**RELATÓRIO DA COMISSÃO DE ESTUDOS SOBRE AS OBRAS EXECUTADAS
NO MUNICÍPIO DE POUSO ALEGRE SOB O GUARDA-CHUVAS DA DAC
ENGENHARIA**

Obras Públicas da Prefeitura de Pouso Alegre – MG

Relator: Vereador Israel Russo

Data: Agosto de 2025

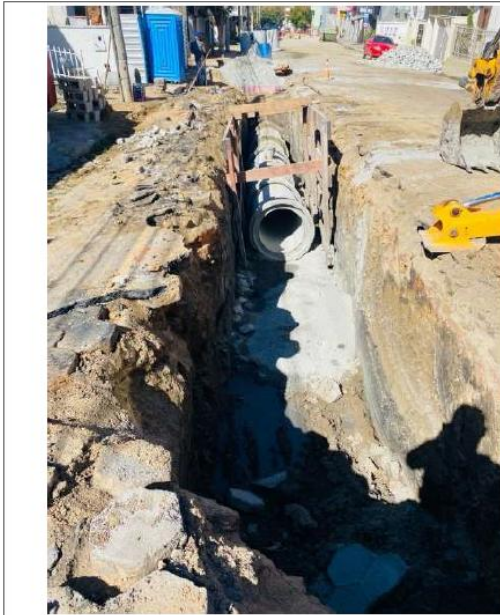
Nas imagens onde há algum tipo de escoramento visível, observa-se o uso de painéis de “madeirite rosa” ou compensado resinado, materiais que apresentam características técnicas e custo significativamente inferiores à madeira de Peroba especificada no contrato. A Peroba é conhecida por sua resistência e durabilidade, justificando seu uso em escoramentos mais exigentes e seu valor mais elevado.

Imagem da área total da executada na obra (3.460.66 m²).

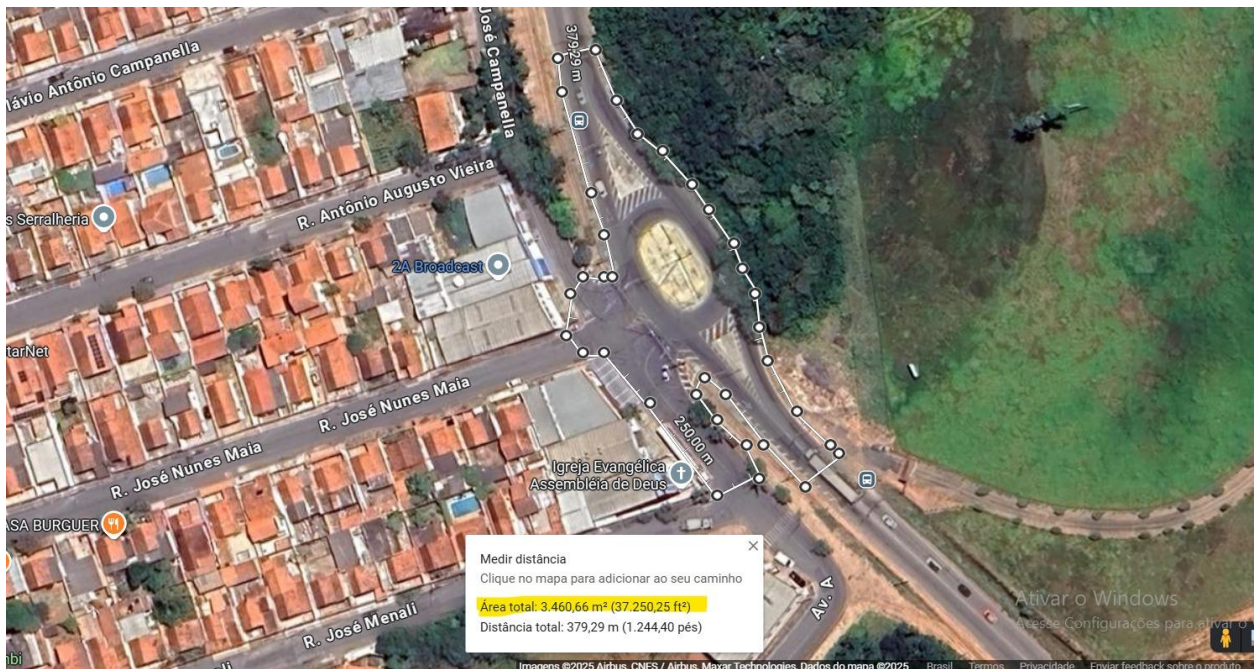
Já a quantidade medida para o item 6.2.2 (remoção da camada granular) foi de 492,03 m³. Se considerarmos uma espessura média de 20 cm (0,20 m) para essa base, temos: 492,03 m³ dividido por 0,20 m resulta em 2.460,15 m²

Essa área representa aproximadamente 71% da área total medida de 3.460,66 m², o que é coerente com uma remoção parcial ou localizada de base em trechos específicos da via.

Lateral onde foi colocado meio Fio (164,94m)

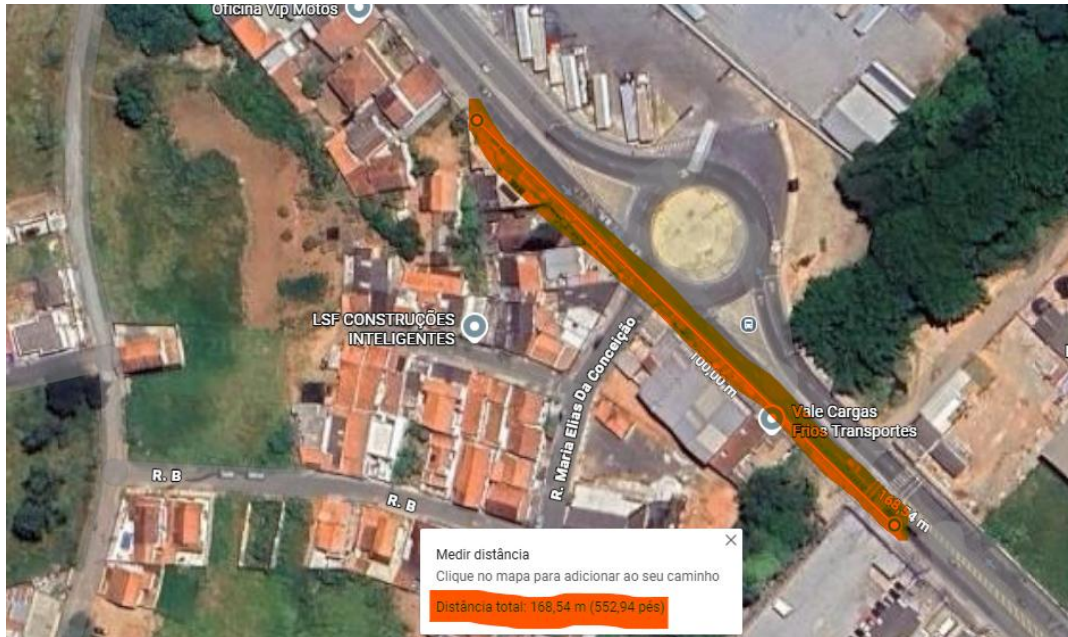
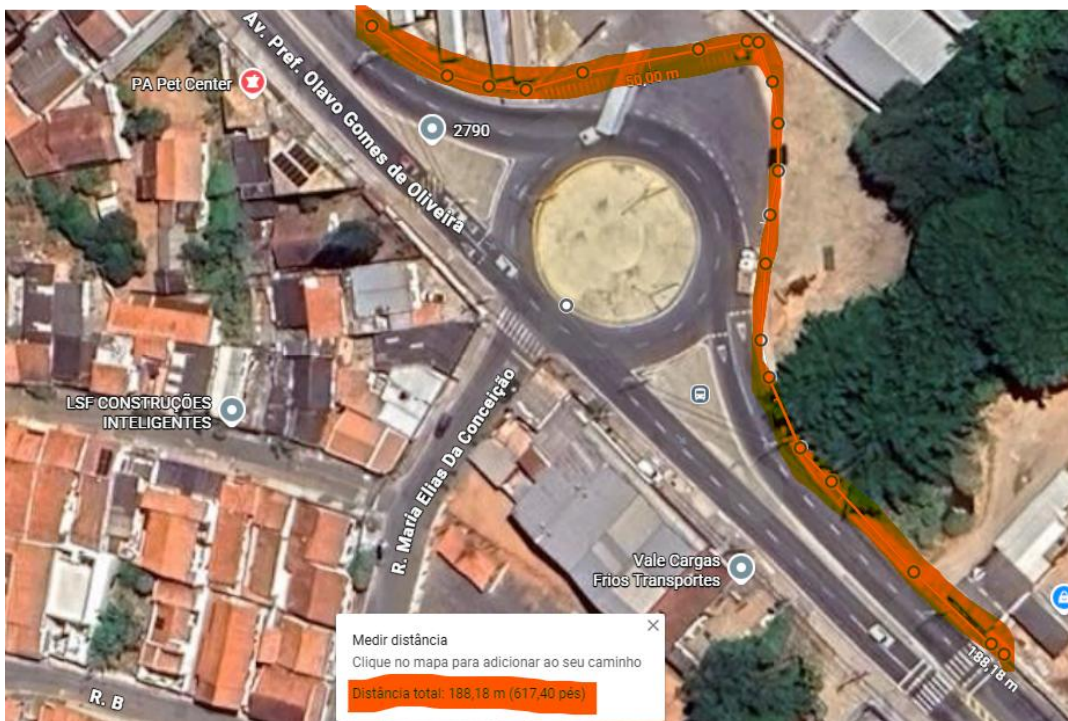
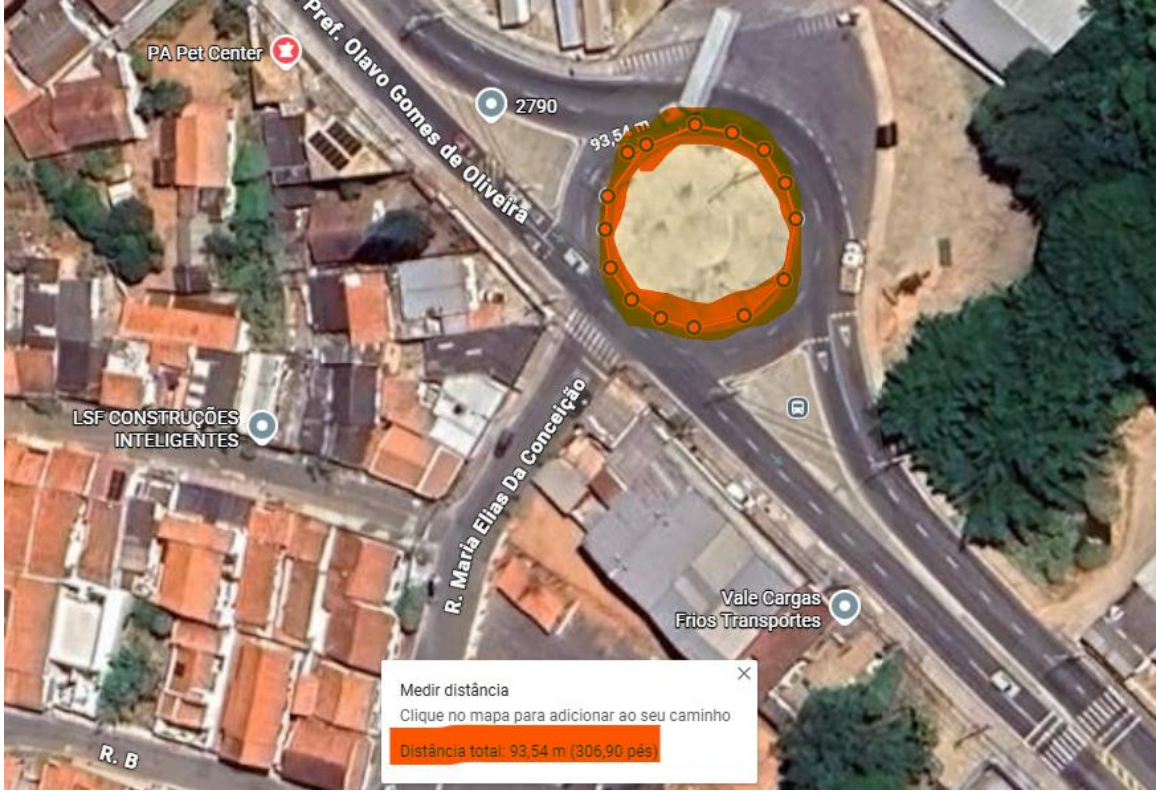
A medição registrada na planilha, no entanto, apresenta 1.675,14 metros, o que representa um excedente de 1.124,88 metros lineares. Essa diferença equivale a 204,4% acima da área considerada possível:

Essa diferença indica um provável superdimensionamento significativo da medição.

Portanto, o item 7.3.6 apresenta um volume que excede em mais de 1.100 metros o necessário para o escopo da obra, o que requer verificação rigorosa para justificar o volume lançado e evitar pagamento indevido.

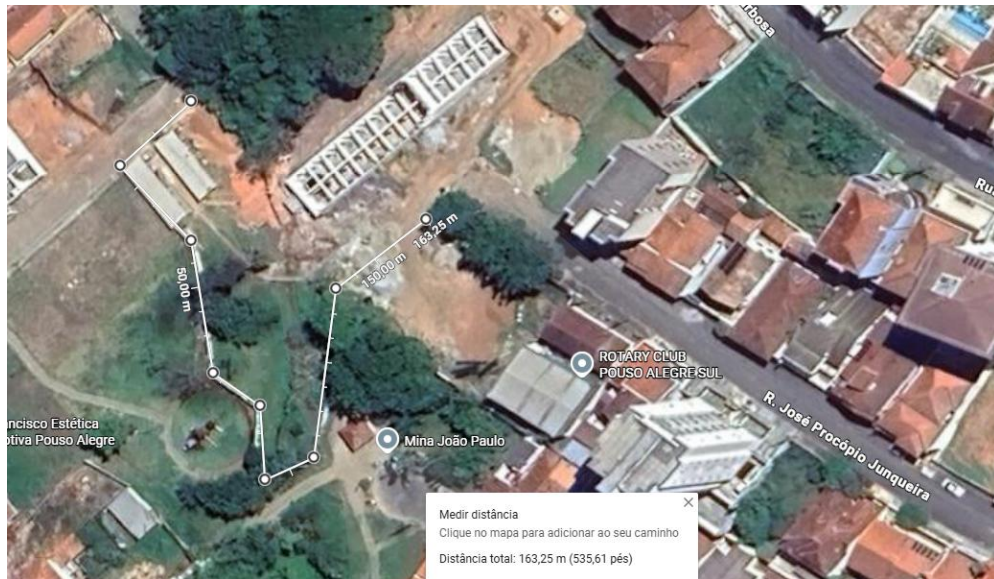
A instalação de tapume está claramente superestimada na medição, tanto em quantidade quanto em valor unitário. A medição foi considerada como 100% executada, mas as imagens e a verificação de campo mostram que apenas parte do perímetro foi efetivamente cercada com tapume.

Por consequência, além de a prefeitura estar pagando por um serviço não totalmente executado, o valor aplicado está superfaturado em relação à realidade comercial.

Como a obra ainda segue em andamento e a remoção do tapume não foi executada, recomenda-se que os valores medidos até o momento sejam reavaliados e que se exija justificativa técnica para o excesso de madeirite já pago pela prefeitura. A adoção de medidas corretivas agora pode evitar a repetição desse mesmo padrão de superestimativa no momento da remoção do material. Portanto, é necessário reavaliar os dois itens e aplicar glosa proporcional ao que de fato foi instalado, com base em vistoria técnica e registros fotográficos atualizados. na medição, tanto em quantidade quanto em valor unitário. A medição foi considerada como 100% executada, mas as imagens e a verificação de campo mostram que apenas parte do perímetro foi efetivamente cercada com tapume.

Área total da Cantina

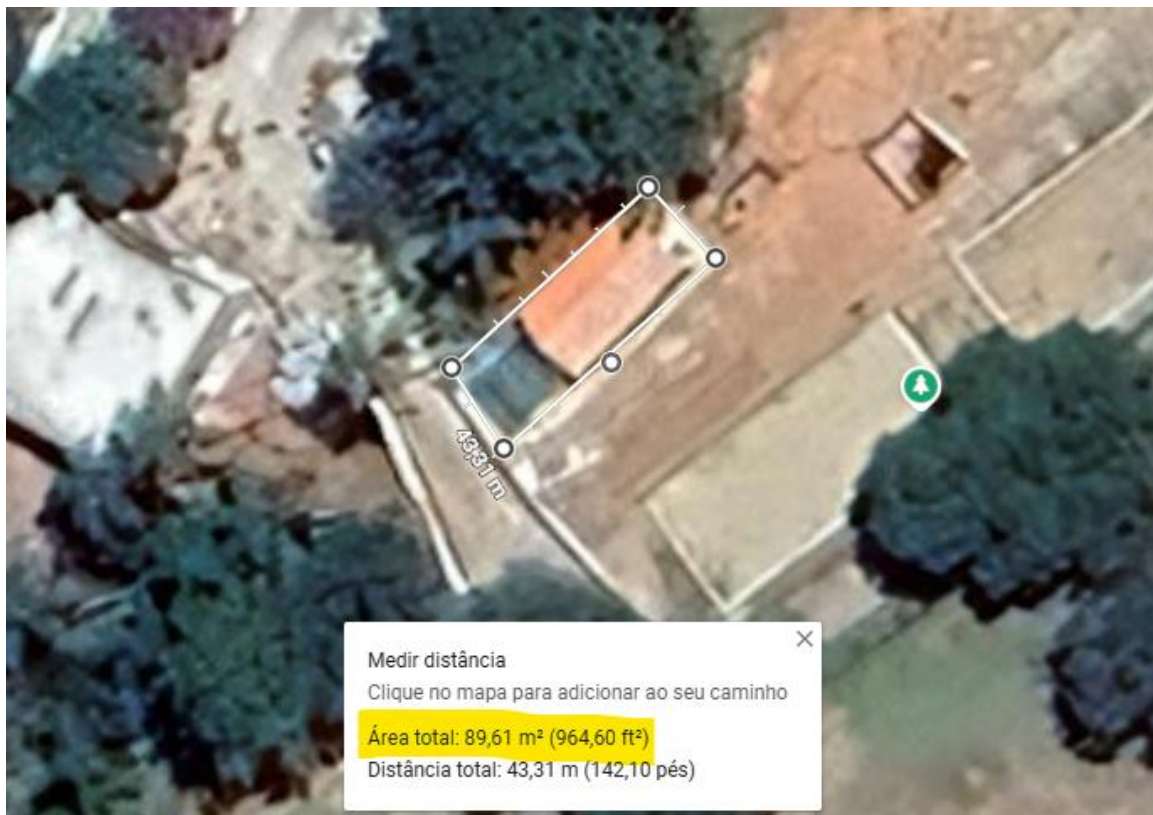
A análise dos itens 6.2.1.1, 6.2.1.2 e 6.2.1.3 aponta para um evidente superdimensionamento técnico das fundações da obra, especialmente pela quantidade excessiva de estacas lançadas em planilha, incompatível com a realidade de uma construção térrea.

A quantidade de estacas medida ultrapassa em quase 10 vezes a necessidade técnica real. A ausência das estacas pré-moldadas em campo reforça a possibilidade de que tais serviços não foram executados ou foram medidos em duplicidade, sobretudo quando se observa que a quantidade de estacas do bloco do restaurante equivale à de obras como a Bacia do João Paulo, que possui a finalidade de represar grande volume de água.

Imagem representando a possível área de instalação do Gradil. Porém pelo que foi verificado na visita *in loco* a execução não irá ocorrer por toda a área demonstrada na imagem.

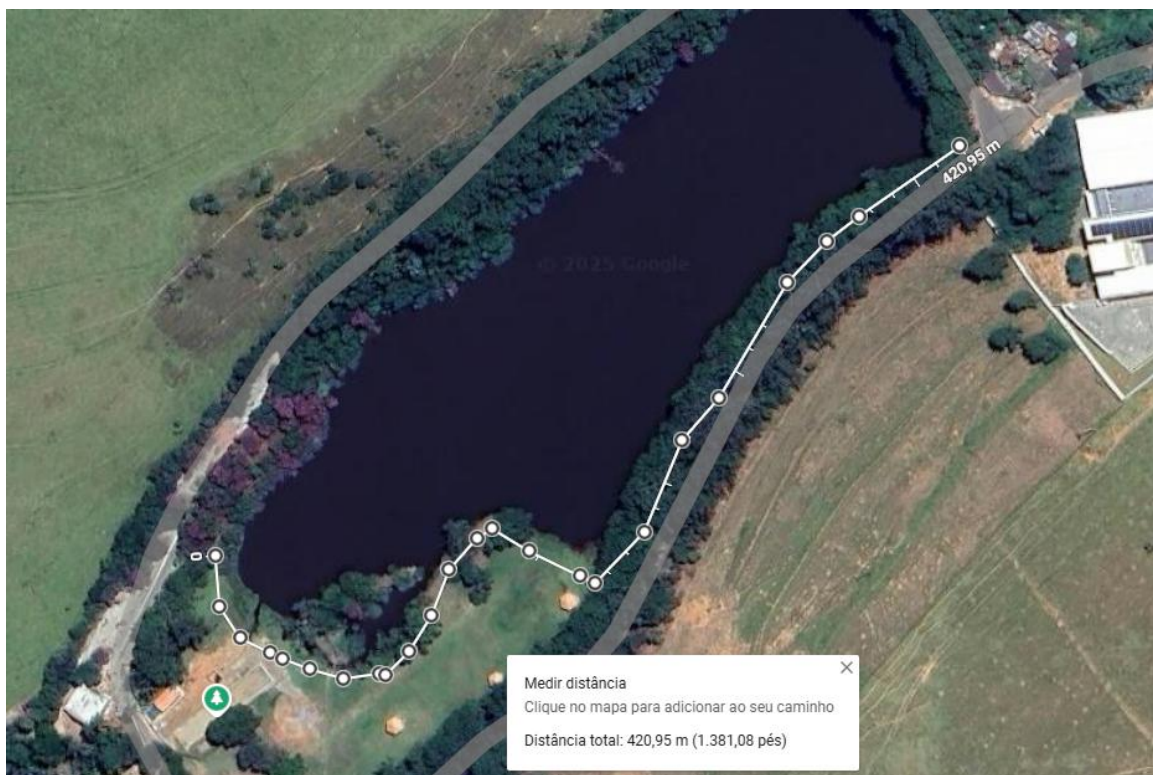
A medição referente ao item 7.1.5, que trata da execução de gradil metálico Nylofor com postes, apresenta inconsistência considerável. A metragem registrada na planilha equivale a uma cerca que contornasse todo o perímetro do lago, o que não corresponde à realidade observada e documentada em campo.

A área efetivamente cercada é de pouco mais de 400 metros lineares, enquanto foi medido mais de 850 metros, resultando em um possível superdimensionamento de mais de 100%. Este fato gera um impacto financeiro de aproximadamente R\$ 101.526,88 em valores superfaturados.

Esse dado, por si só, já é suficiente para justificar a revisão técnica e financeira do contrato, além da glosa do valor excedente para evitar prejuízos ao erário.

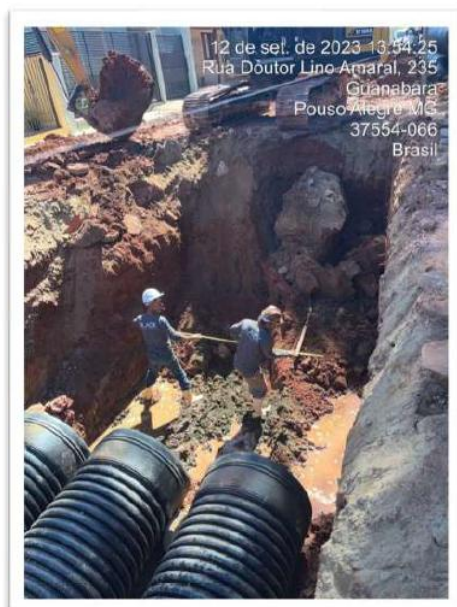
Por outro lado, o item 6.4.1, que corresponde ao escoramento com pranchas e longarinas de peroba, foi localizado em algumas valas e principalmente nos poços de visita, onde são necessárias estruturas de contenção mais rígidas e profundas. No entanto, os relatórios fotográficos também revelam diversos trechos com valas abertas de grandes dimensões sem qualquer tipo de escoramento visível, o que compromete a justificativa técnica para o volume elevado medido neste item.

A soma das duas medições (6.4.1 e 6.4.2) ultrapassa 4.100 m², enquanto a área máxima possível de escoramento na obra gira em torno de 2.600 m². Esse descompasso, somado à ausência de escoramento em diversas frentes de serviço e à aplicação pontual do item 6.4.1, indica com clareza um superdimensionamento na medição desse item.

Imagem retirada da planta baixa do Projeto Geométrico, disponibilizada pela DAC

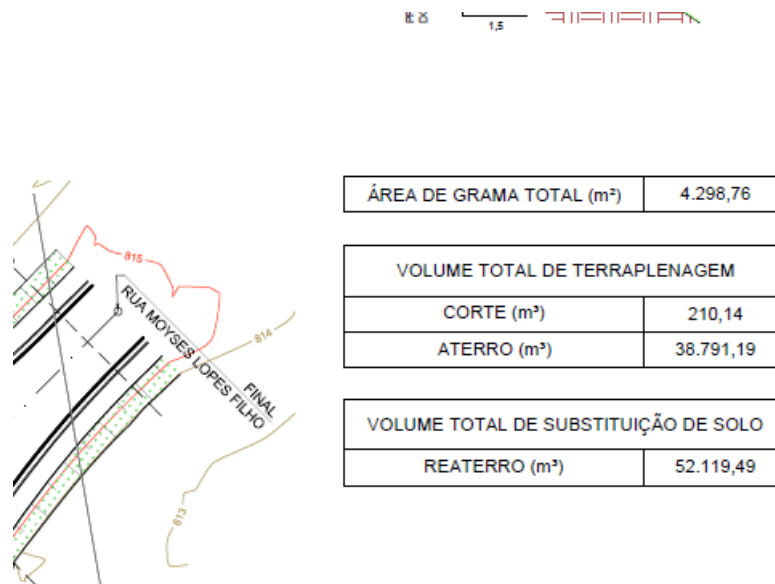
A análise integrada dos itens 3.3.1 e 6.4.1 evidencia a medição duplicada de um mesmo serviço de plantio de grama, com um excedente de mais de 2.100 m² em relação à área física disponível no projeto. A repetição da mesma composição em blocos distintos da planilha, sem documentação técnica que justifique frentes separadas ou fases diferentes da obra, configura possível fraude por duplicidade de medição.

A ausência de registro fotográfico da execução, aliada à sobreposição de área, reforça o indício de que parte dos serviços não foi efetivamente executada, e que a medição foi estruturada para superdimensionar a execução da obra e viabilizar pagamento indevido.

Imagem demonstrando a totalidade da área de execução da via Faisqueira

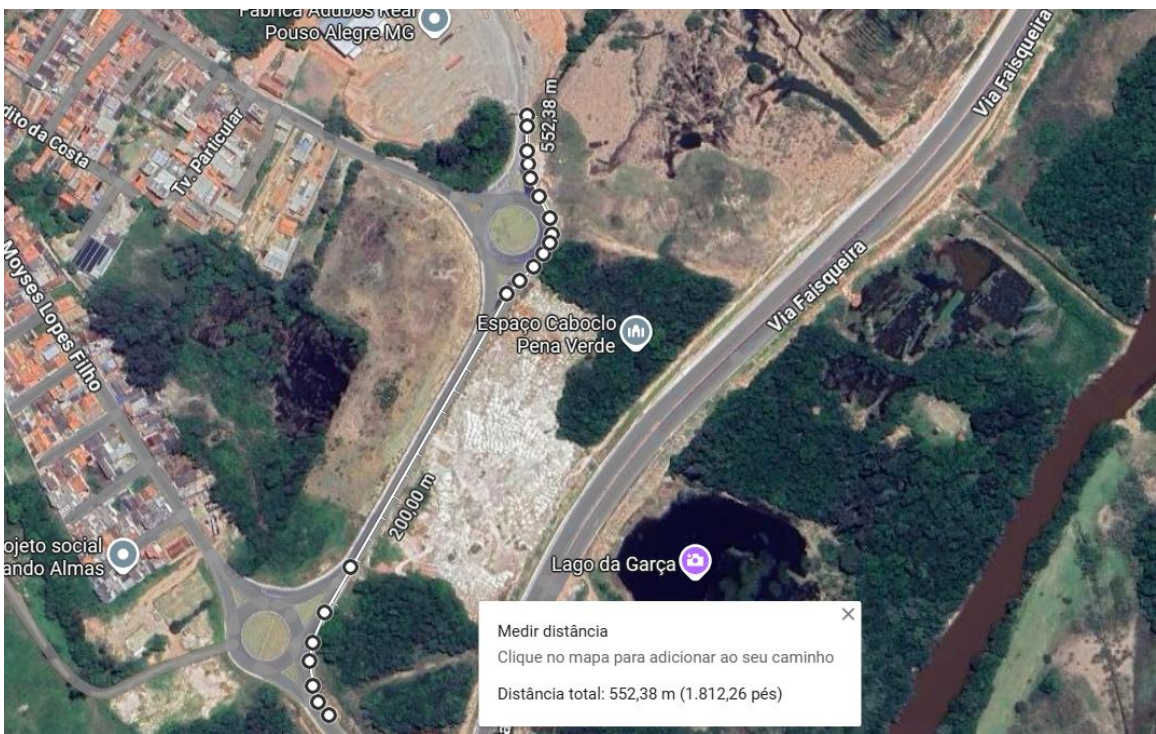
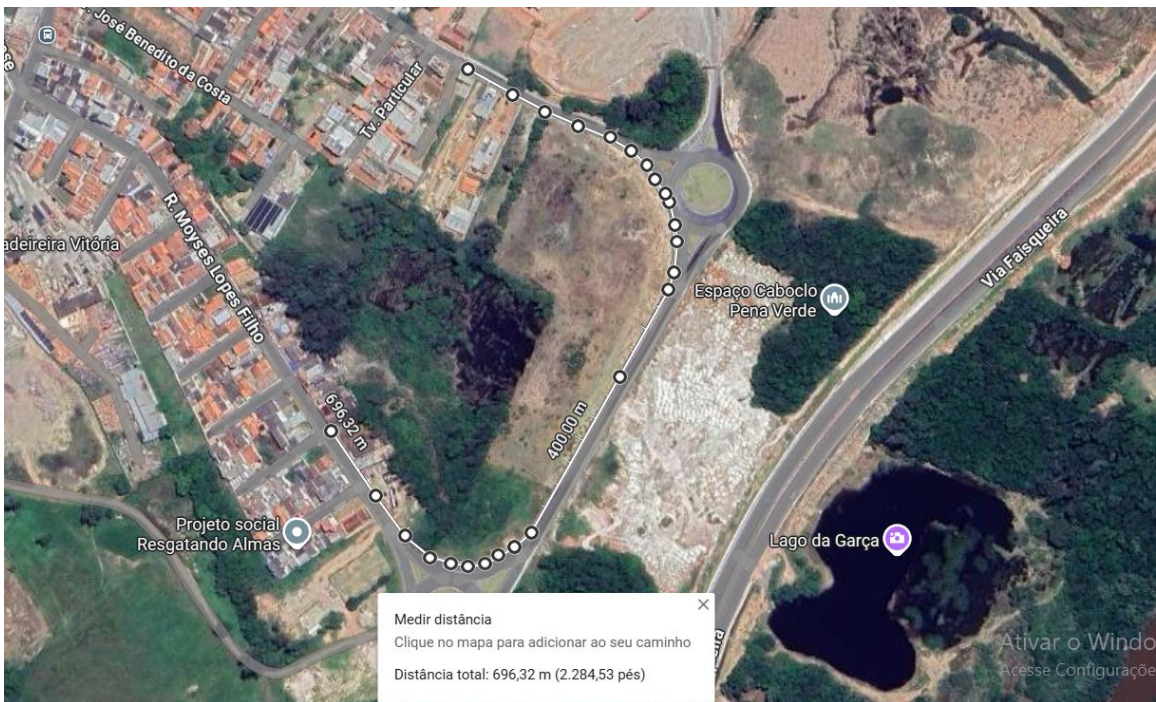
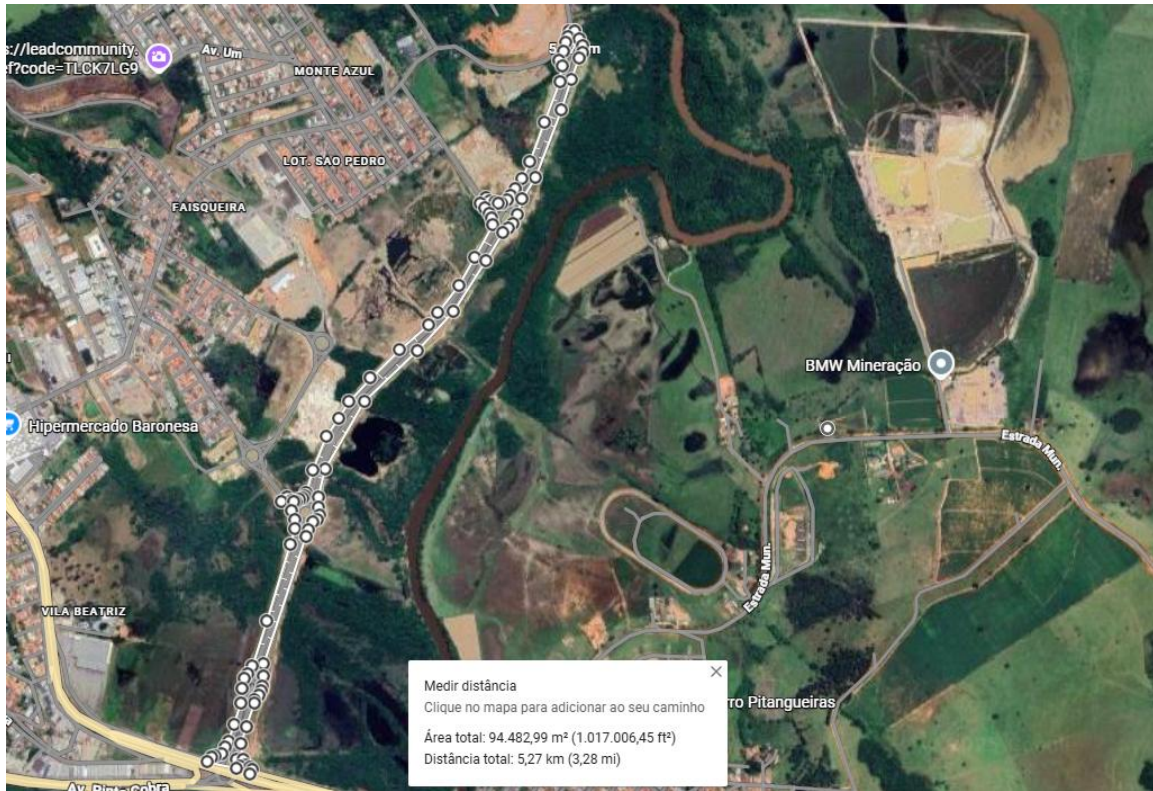
Os valores pagos por meio-fio e sarjeta na obra da Moysés Lopes se mostram desproporcionais quando comparados com a Via Faisqueira, especialmente considerando que o método construtivo efetivamente executado foi o mesmo e que, no caso da Via Faisqueira, houve inclusive maior demanda de material em função da geometria e largura de alguns passeios. A diferença de mais de 100% no preço por metro linear indica forte indício de sobrepreço, justificando aprofundamento na auditoria, revisão das composições de preços e exigência de documentação técnica que comprove os quantitativos efetivamente executados.

Outro ponto que reforça a discrepância é a execução de meio-fio. Na Moysés Lopes, foram pagos 1.780 metros lineares de meio-fio por valor unitário muito superior ao registrado na Via Faisqueira. Quando se considera a metragem em termos de área (m²), essa diferença se amplia ainda mais, pois parte do passeio da Via Faisqueira apresenta largura de meio-fio superior, o que naturalmente demandou mais material e mão de obra, sem que isso implicasse em custo unitário elevado. Ainda assim, o valor final por metro linear da Moysés Lopes foi mais que o dobro do da Faisqueira, evidenciando possível superfaturamento também neste item.

Essa distorção revela um padrão evidente de superfaturamento na obra da interligação, com simulação de serviços e medições infladas. A desproporção entre o porte das obras, suas necessidades técnicas e os volumes e valores medidos demonstra que os lançamentos na planilha não refletem a realidade da execução e foram claramente ajustados para absorver a totalidade do contrato.
